**DEMANDE D'AUTORISATION UNIQUE D'EXPLOITER UN PARC
ÉOLIEN COMPOSÉ DE QUATRE AÉROGÉNÉRATEURS SUR LE
TERRITOIRE DE LA COMMUNE DE HANNAPES**

**ANNEXES AU RAPPORT
DU COMMISSAIRE ENQUÊTEUR**

Tome II - Mémoire en réponse du demandeur.

BILAN SYNTHÉTIQUE DES OBSERVATIONS DÉPOSÉES PAR LE PUBLIC

FIGURE 1 : ROSE DES VENTS ISSUE DE LA CAMPAGNE DE MESURE REALISEE SUR LE MÂT DE MESURE INSTALLE SUR LA COMMUNE DE HANNAPES, DU 29/08/2018 AU 10/03/2019 (H2AIR, 2019)

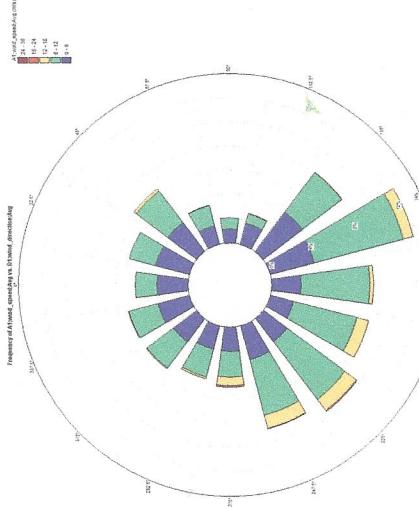
-Elle ne prend en compte que les vents de sud-est/sud à sud-ouest (150° à 260°), ce qui est réducteur et sous-estime l'impact sonore des vents de nord-est/est (largement dominants en 2018), donc l'impact sonore pour les communes d'HANNAPES et de TUPIGNY.

La campagne de mesure acoustique (réalisée du 11 au 22 mai 2017), a présenté de nombreux échantillons de mesure sur un secteur sud-sud-ouest, sachant que la direction dominante du site est sud-ouest, selon la rose des vents à long terme présentée en page 19 de l'étude acoustique. Aucun vent de direction nord-est « largement dominant en 2018 » n'a été identifié. De plus, un mât de mesure d'une hauteur de 100 mètres a été mis en place sur le plateau concerné par le projet éolien des Lupins, afin de mesurer le vent sur le site. Les données enregistrées entre le 29/08/2018 et le 10/03/2019 (plus de 7 mois), permettent d'affirmer une direction de vent majoritaire sud-ouest et sud-est :

Il est à noter que la modélisation numérique permettant de définir les impacts acoustiques du projet est basée sur une propagation de vent favorable dans toutes les directions à partir du **code de calcul ISO 9613**. Cela amène à considérer une approche conservatrice quant à l'impact prévisionnel des éoliennes modélisées. Le protocole suivi par le bureau d'étude Venatech prévoyait, conformément aux recommandations, la présentation du plan de bridage prévisionnel uniquement dans la direction des vents dominants.

FIGURE 2 : COMPARAISON D'EXPOSITION AUX INFRASONS (BUREAU D'ÉTUDE VENATHEC)

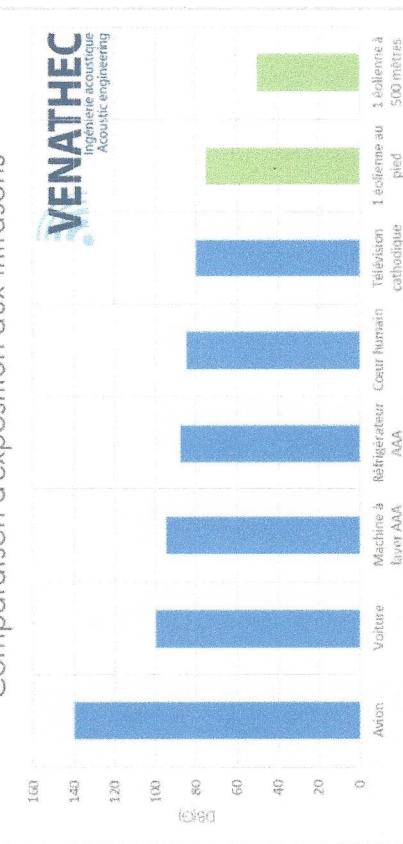
Ce sujet a été abordé en 2017 par l'ANSES dans une étude qui a plus ouvert des questions qu'apporté de réponses satisfaisantes. Récemment les finlandais se sont intéressés aux infrasons éoliens et comme l'ANSES constatent la réalité du « syndrome éolien » mettant assez clairement ce dernier en rapport avec les infrasons. Cette étude admet que les infrasons peuvent entraîner des conséquences néfastes jusqu'à 15 kms de distance par rapport aux éoliennes.

Le graphique ci-après permet de constater que des objets du quotidien, tels que la voiture ou le réfrigérateur, nous exposent d'avantage aux infrasons que la proximité d'une éolienne.

Les niveaux acoustiques d'infrasons générés par les éoliennes et propagés jusqu'aux habitations environnantes ne proposent aucun risque potentiel et physiologique pour les riverains exposés.

TABLEAU 6 : ANALYSE DE SATURATION VISUELLE POUR HANNAPES [VOLET PAYSAGER, PAGE 82, ENVIROSCOP, 2017]

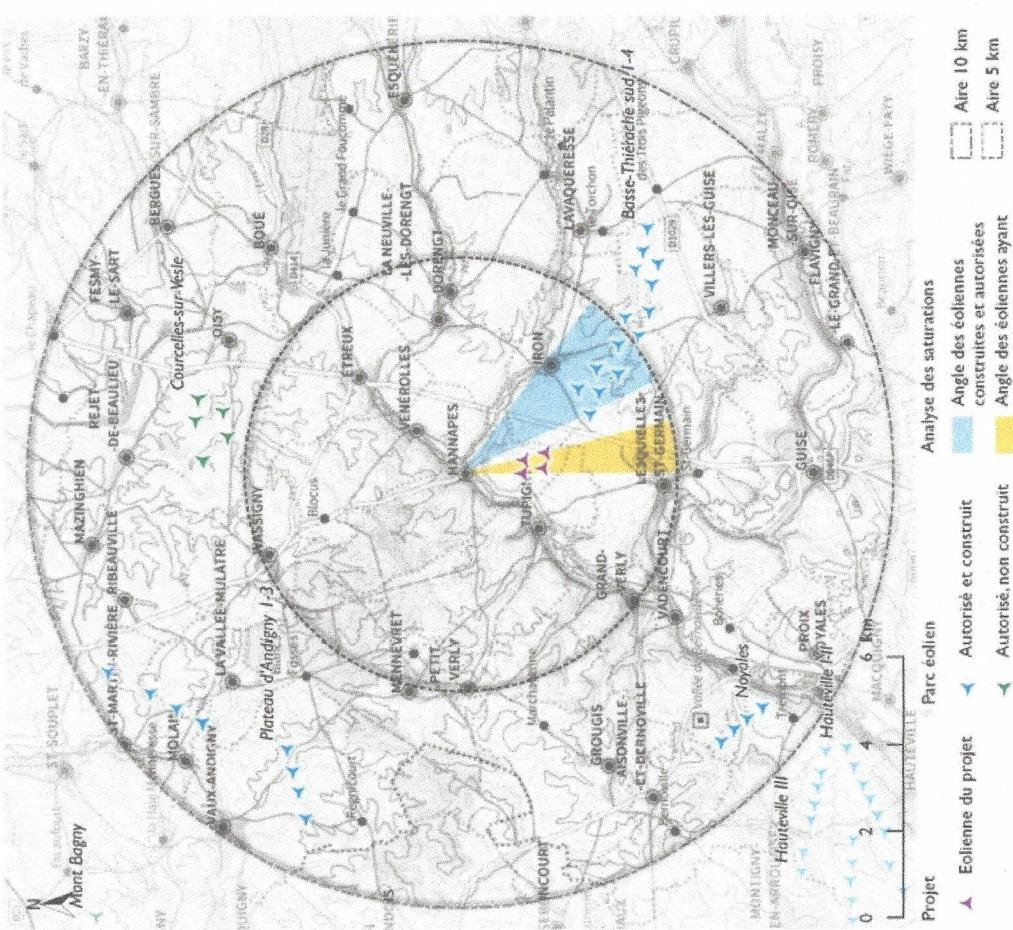
- Aucune ZDE n'a été créée initialement dans la Zone d'implantation choisie.
- Au moins 2 éoliennes (E1 et E2) se situent en dehors des zone dites : « favorables ou favorables sous conditions ».
- Le projet est dans un espace de respiration paysagère.
- L'agrandissement des parcs éoliens Thiérache sud via le parc « des Lupins » va accentuer, par son effet d'étalement, l'encerclement des villes de Guise et d'Étreux.
- Occasionner des effets de surplomb du village d'HANNAPES qui est dans une petite vallée. L'implantation à 140 m d'altitude en moyenne cumulée avec la hauteur des machines va créer un effet de domination excessive sur le village à environ 100 mètres d'altitude.
- Non prise en compte des parcs de DORENGT, TUPIGNY/GRAND-VERLY, NOYALES/AISONVILLE-et-BERNOVILLE, OISY, VILLERS-les-GUISE.

Les éoliennes non prises en compte dans les angles d'occupation de l'horizon sont masquées par le relief.
